CORNARE	
NÚMERO RADICADO:	<b>131-0031-2017</b>
Sede o Regional:	Regional Valles de San Nicolás
Tipo de documento:	ACTOS ADMINISTRATIVOS-AUTOS
Fecha:	17/01/2017
Hora:	11:43:13.527
Folios:	0

**"POR MEDIO DEL CUAL SE ADOPTAN UNAS DETERMINACIONES"**

Anexo: Diseño de obra de captación conjunta

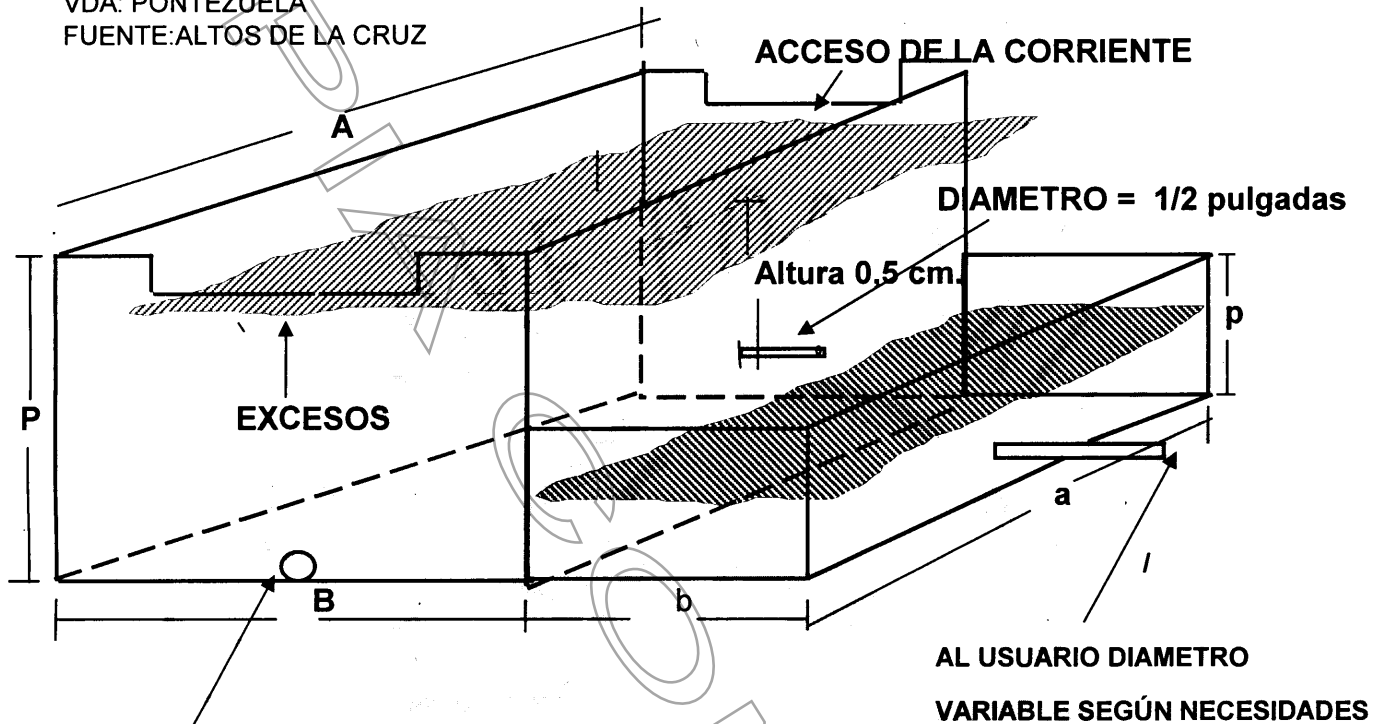
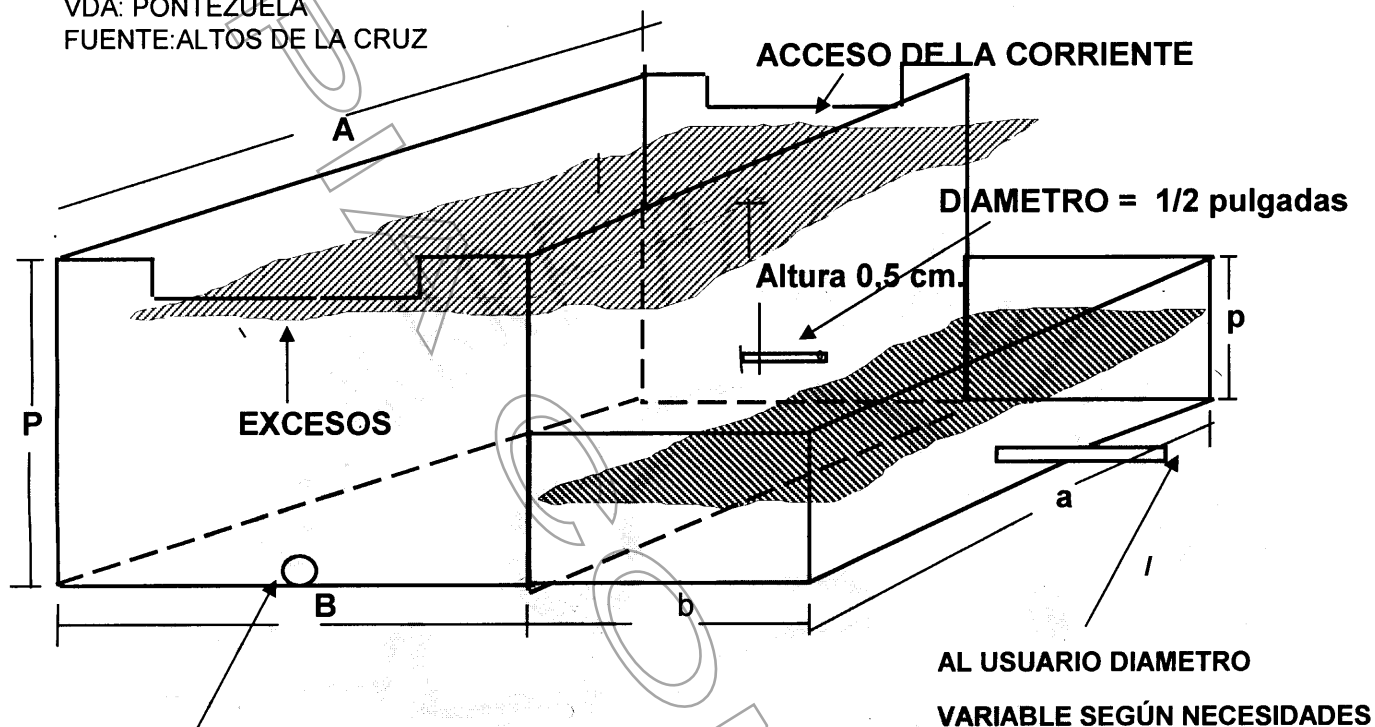
- Se revisaron los expedientes, en los cuales no hay evidencia que los interesados hayan solicitado la modificación del diseño de la obra de captación para la construcción de la obra conjunta.
- La obra de captación y control de caudal implementada conjuntamente por los señores Gregorio Posada Greiffenstein y Luis Javier Chavarriaga Pareja, en la fuente denominada “Altos de La Cruz” en un sitio de coordenadas N: 06°04'04.6” W: 075°25'13.5”, Z: 2.212, no corresponde exactamente a las dimensiones del diseño que la Corporación suministra y no

garantiza la derivación de la sumatoria de los caudales otorgados por la Corporación a los interesados.

- No es factible aprobar la obra de captación y control de caudal en campo implementada conjuntamente por los señores Gregorio Posada Greiffenstein y Luis Javier Chavarriaga Pareja, en la fuente denominada "Altos de la Cruz", porque no garantiza la derivación de la sumatoria del caudal otorgado (0.015 L/seg).

- La parte interesada deberá realizarle a la obra de captación en el tanque de captación principal, el sistema de rebose.
- Informar a los interesados que deben respetar un caudal ecológico en el sitio de captación de la fuente "Altos de la Cruz" y que en caso de llegar a presentarse sobrante en la obra de aprovechamiento, se deberán conducir por tubería a la misma fuente para prevenir la socavación y erosión del suelo.

- La parte interesada deberá realizar los ajustes necesarios a la obra implementada con el fin de garantizar la derivación del caudal asignado. (0.015 L/seg), para lo cual se le suministrara el diseño de la obra conjunta y deberán tener en cuenta la sugerencia que dice en dicho diseño entregado por la Corporación "HACER AJUSTES AL CONSTRUIR LA OBRA PARA GARANTIZAR LA DERIVACION DEL CAUDAL".

1. Realicen los ajustes necesarios a la obra implementada con el fin de garantizar la derivación del caudal asignado (0.015 L/seg), para lo cual se suministrara el diseño de la obra conjunta.

2. Realizar en la obra de captación, en el tanque principal el sistema de rebose.

HACER AJUSTES AL CONSTRUIR LA OBRA PARA GARANTIZAR LA DERIVACIÓN DEL CAUDAL.
